## Rapport de contrôle d'installations électriques à basse et à très basse tension

RÉF. 54/2023/75670/01:1

DATE DU CONTRÔLE 02/08/2023  
 ADRESSE DU CONTRÔLE Fawetay 26 - 4845 Jalhay

AGENT VISITEUR Patrick Braham  
 TYPE DE CONTRÔLE Visite de contrôle vente ancienne installation (8.4.2.)

### Croquis de position élémentaire et descriptif sommaire des tableaux

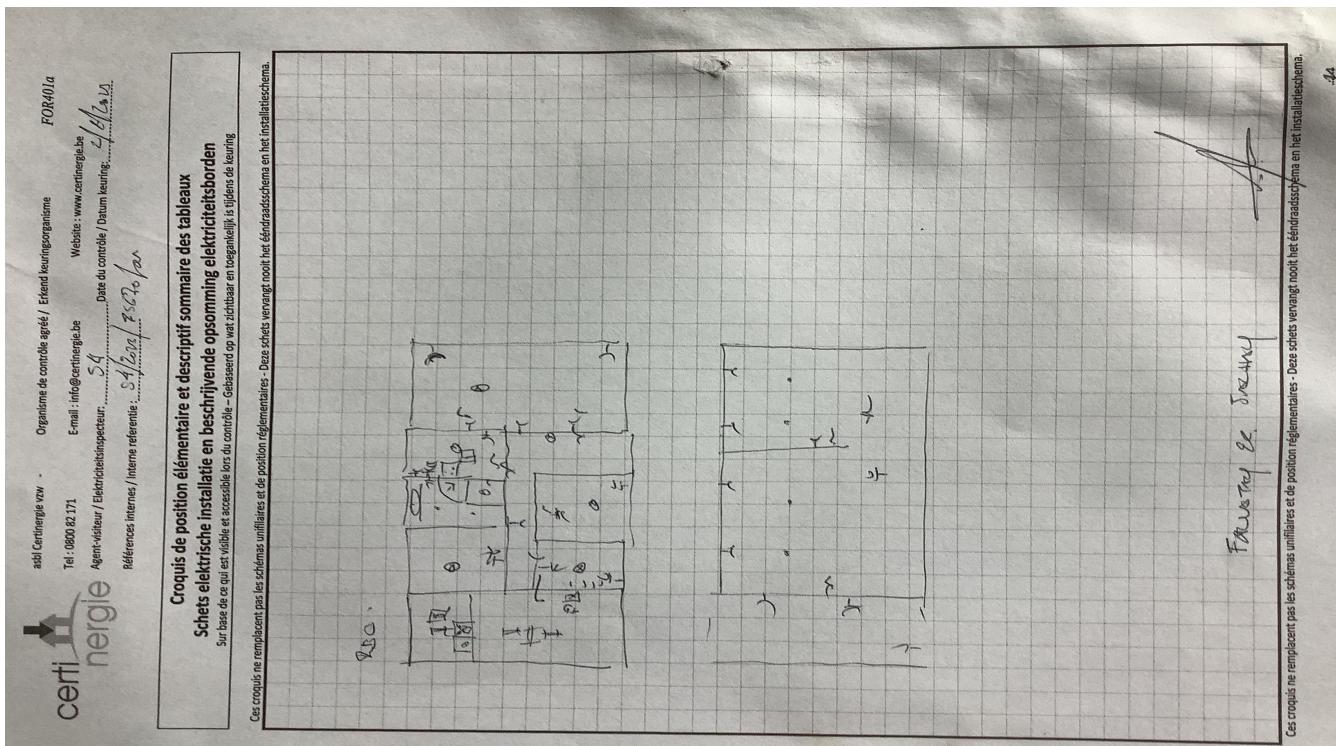
- Il n'est pas possible d'ouvrir, de démonter le tableau électrique sans l'endommager (matériel vétuste et/ou rendu indémontable). Tout n'a pas pu être vérifié.

- L'habitation étant meublée et les plans n'ayant pas été fournis, il se peut que tout n'a pu être vérifié.
- La section des conducteurs d'alimentation de la cuisinière et apparenté est à vérifier, les plans (ou leur absence) et le repérage insuffisant n'ont pas permis de le faire.
